**OGGETTO: [ID\_VP 8641] per il rilascio del provvedimento di VIA PNRR-PNIEC ai sensi dell'art. 23 del D.Lgs.152/2006, relativa al progetto di un impianto eolico denominato "Carpiniello" composto da 9 aerogeneratori, per una potenza complessiva di 55,8 MW, nel Comune di Venosa (PZ) e Montemilone (PZ). Proponente: Renexia S.p.A.- Riscontro alla Richiesta di Documentazione del Ministero, della Cultura Soprintendenza Speciale per il PNRR Vs. Rif. Protocollo 4534 del 14/10/2022.**

## Progetto Definitivo per la realizzazione del parco eolico "CARPINIELLO" e relative opere connesse nei comuni di VENOSA e MONTEMILONE (Pz)

**Relazione di ottemperanza alla nota  
del Ministero della Cultura n.4534 del  
14.10.2022**

Figura 4: Area prossima al sito paleolitico di Notarchirico (Fotoinserimento G)

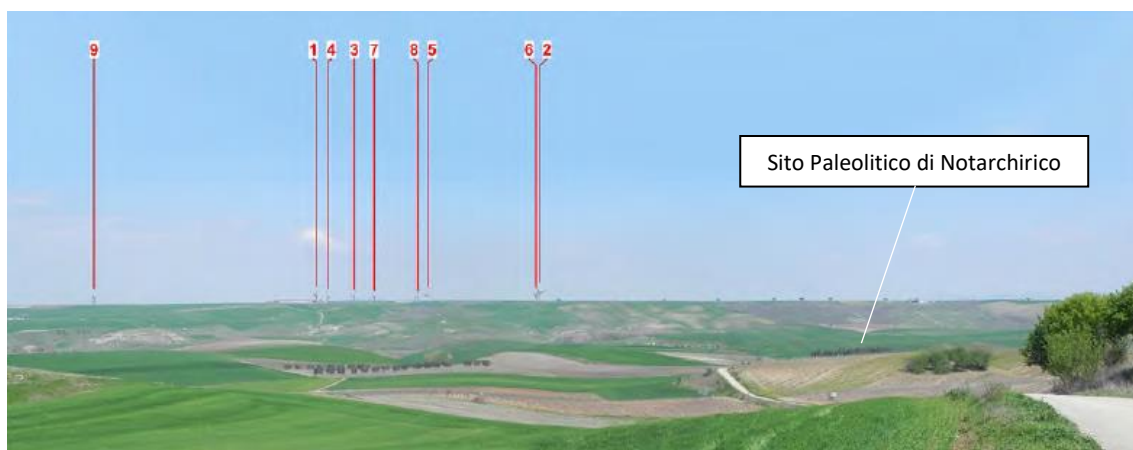
- Il Sito Paleolitico di Notarchirico, nel comune di Venosa, (distante, in linea d'aria, circa 6 km dall'impianto) è situato in prossimità del punto dal quale è stato realizzato il fotoinserimento G. In tal caso il punto di scatto è stato selezionato in area caratterizzata da una maggiore visibilità, atteso che l'area recintata è completamente circondata da un filare alberato.

Figura 6: Area prossima al Castello di Lavello (Fotoinserimento O)

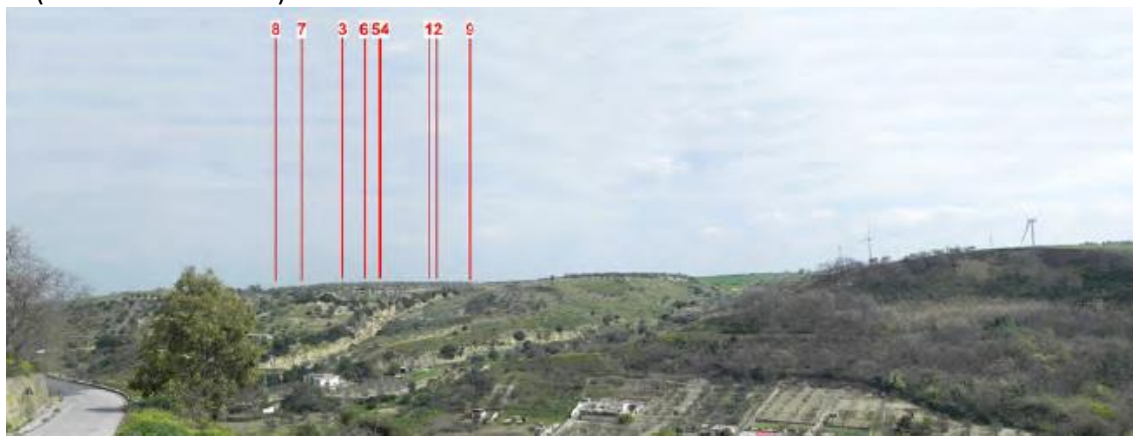
- I siti archeologici *Graveta*, *Cimitero* e *San Felice* di Lavello (posti a distanza di almeno 5 km dall'impianto) sono prossimi al punto dal quale è stato realizzato il fotoinserimento O (Castello di Lavello).
